仕上-2 1階天井伏図（打 v1.0）1/2 赤＝要修正 橙＝要確認 青＝対応中 緑＝参考（261104 図面間整合）

椙山女学園星が丘キャンパス大学会館食堂リニューアル工事
1階天井伏図-1/2（家具なし）
縮尺 A1:1/50 A3:1/100 ’26.10.13
清水建設株式会社名古屋支店
仕上－０３

仕上-2 1階天井伏図（打 v1.0）2/2 赤＝要修正 橙＝要確認 青＝対応中 緑＝参考（261104 図面間整合）

相山女学園星が丘キャンパス大学会館食堂リニューアル工事
1階天井伏図-2/2（家具なし）
縮尺 A1:1/50 A3:1/100 ’26.10.13
清水建設株式会社名古屋支店
仕上－０４

Ⓐ－Ⓐ 断面図 S=1／30

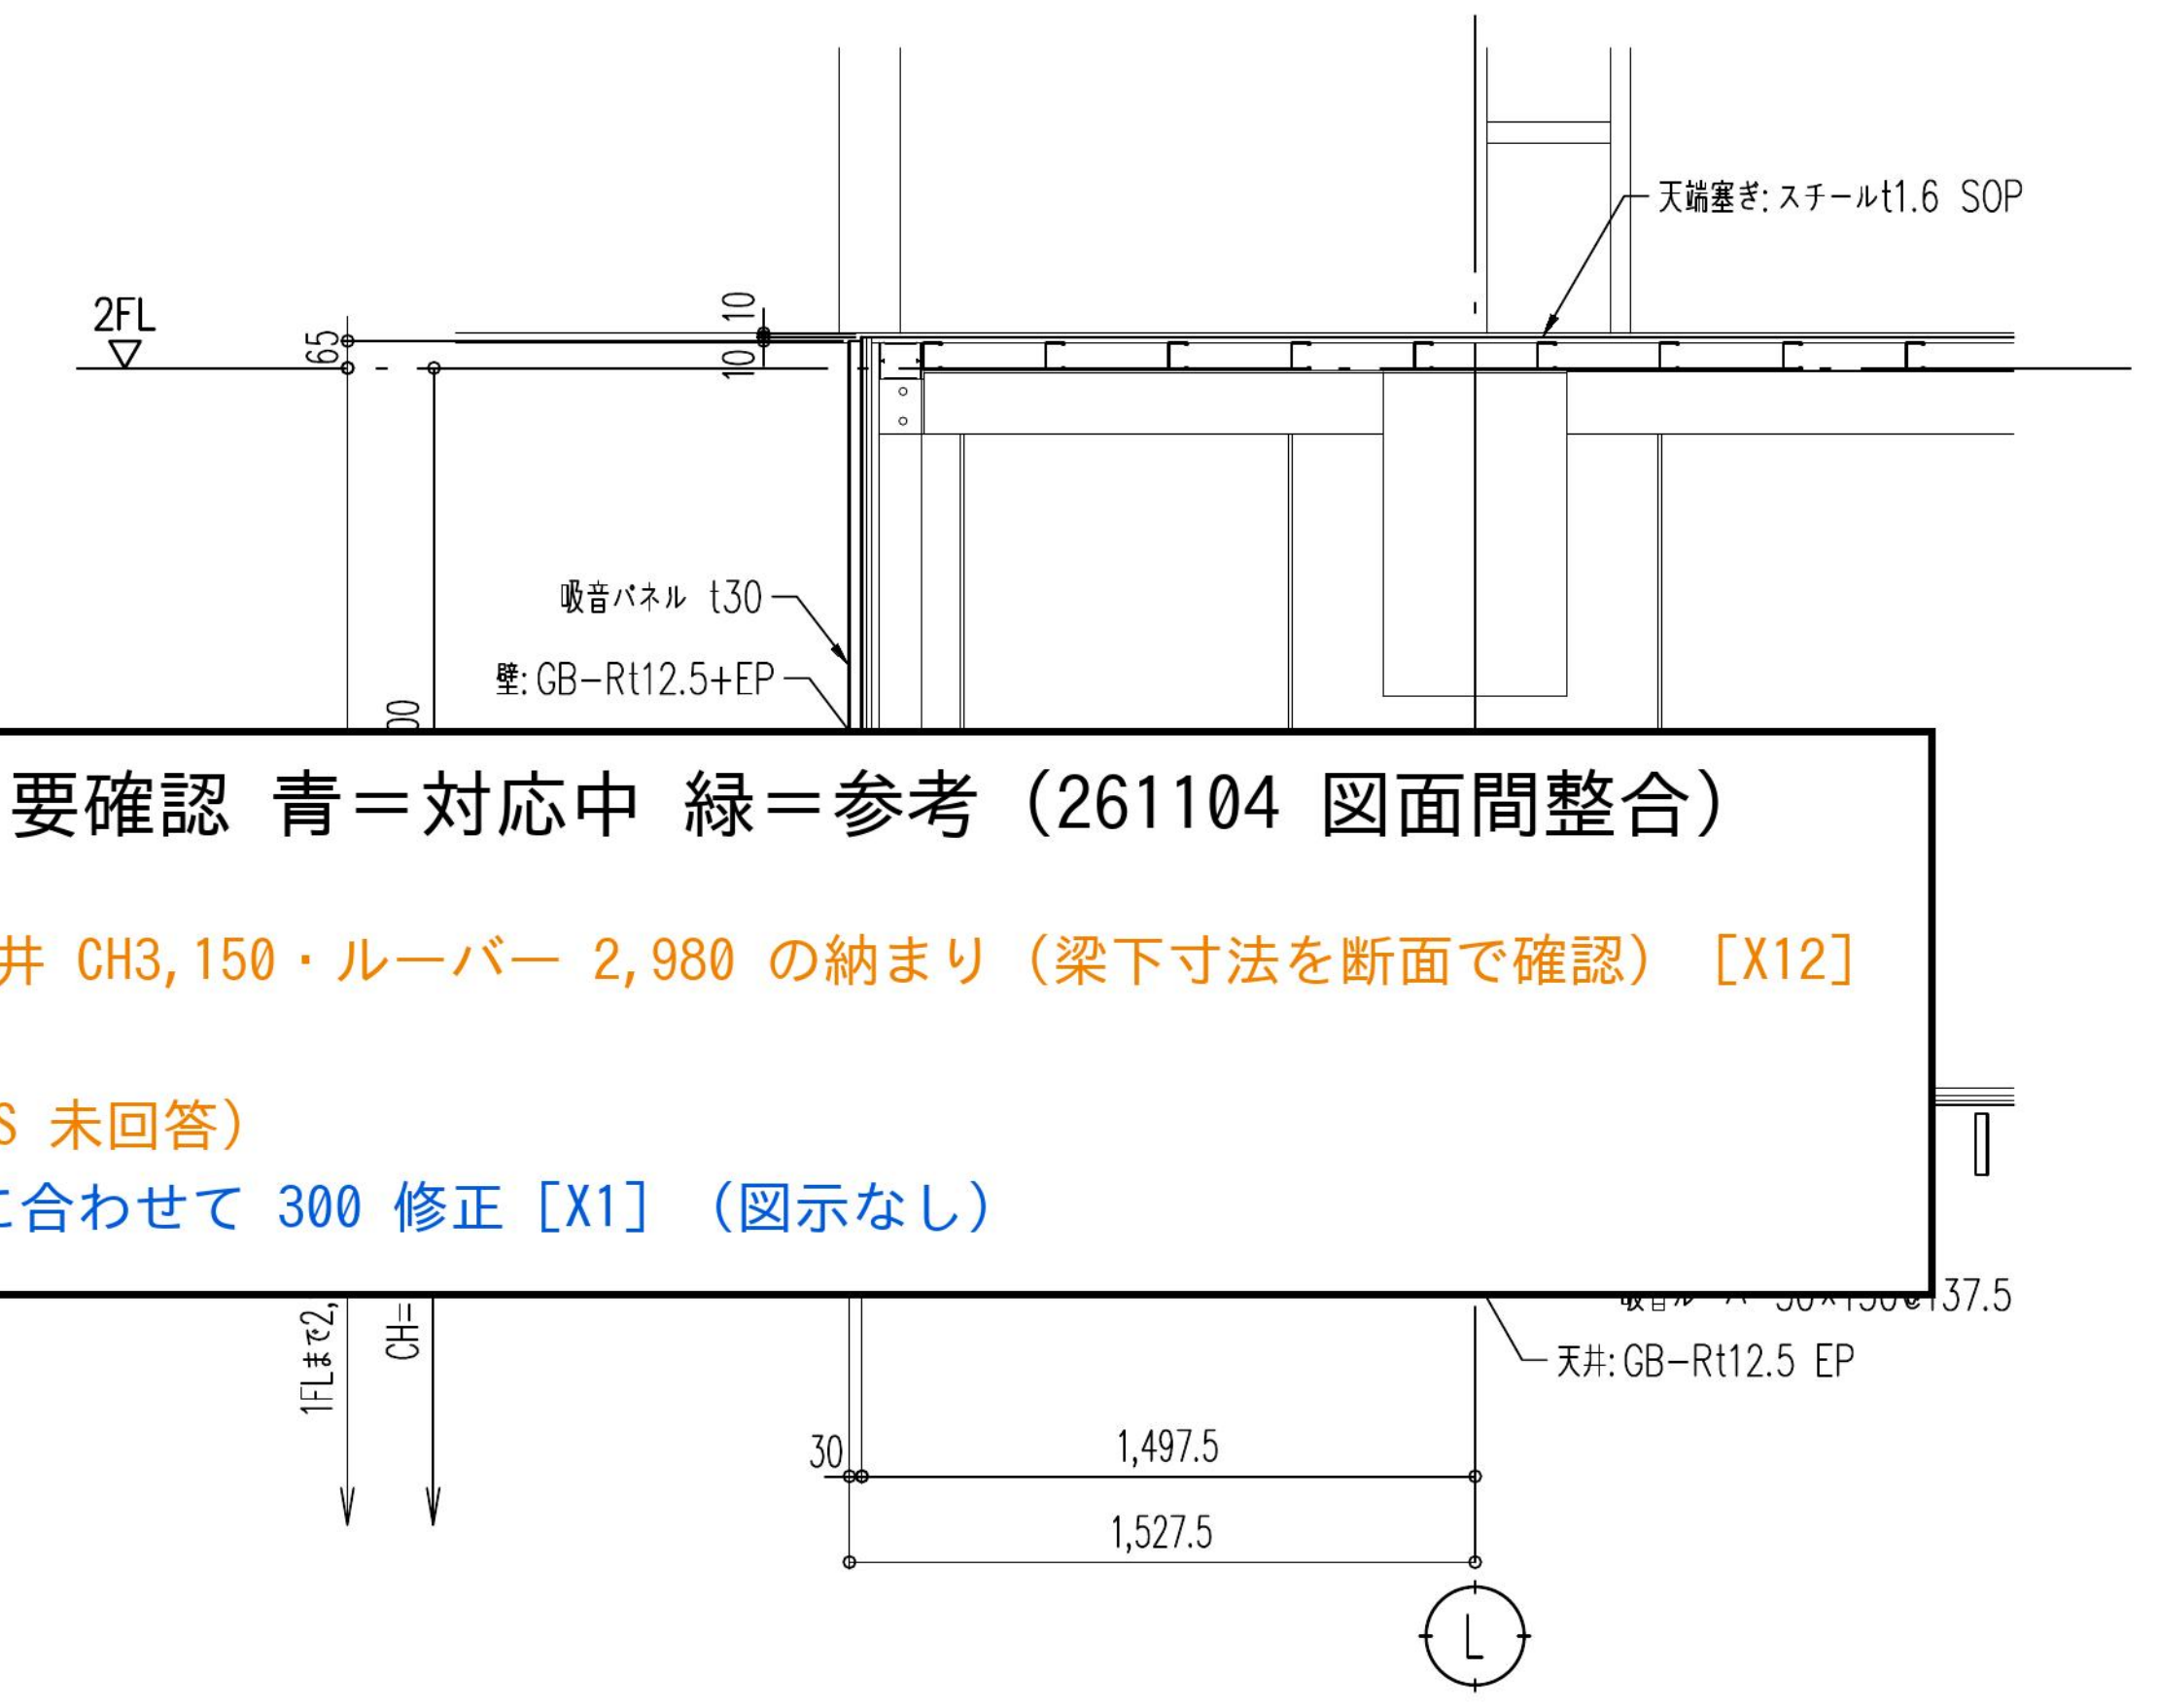
7 ［要修正］吸音ルーバー下端 1FL+2,970 → 2,980［X2］

8 ［要確認］躯体-1 2階床伏図の梁（2G5 H950・B5 H600 など）と天井 CH3,150・ルーバー 2,980 の納まり（梁下寸法を断面で確認）［X12］

9 ［要確認］下り壁 GB-R 2枚貼りか（NS 未回答）

10 ［要確認］天井仕上げ：既存竣工図はコンクリート打放し補修（NS 未回答）
